ED-HMI3630-133C

产品变更通知

by EDA Technology Co., Ltd

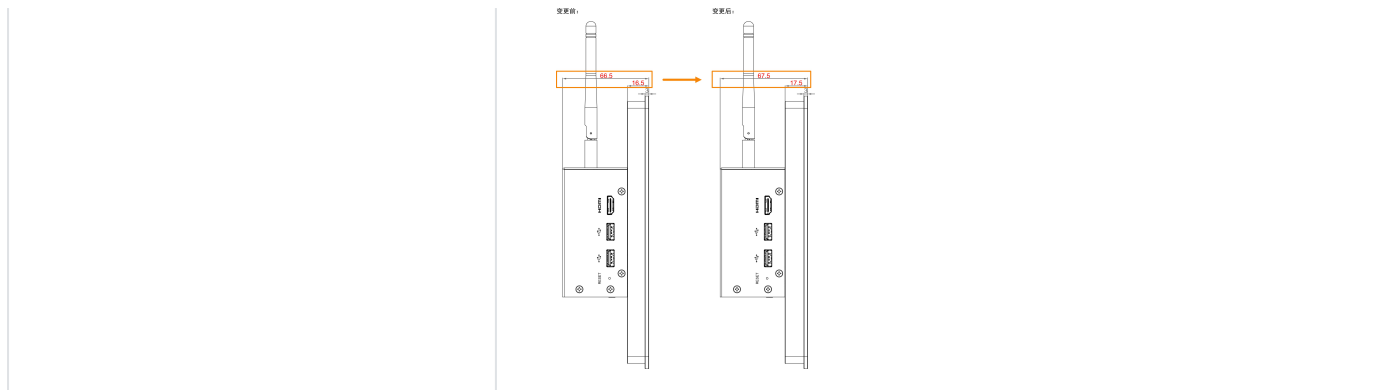
变更点	说明
LCD屏框厚度增加1mm	对LCD屏框结构进行了优化设计，以预留更充裕的内部走线空间。 - LCD屏框厚度：由16.5mm调整为17.5mm。 - 产品总厚度：由66.5mm相应调整为67.5mm。
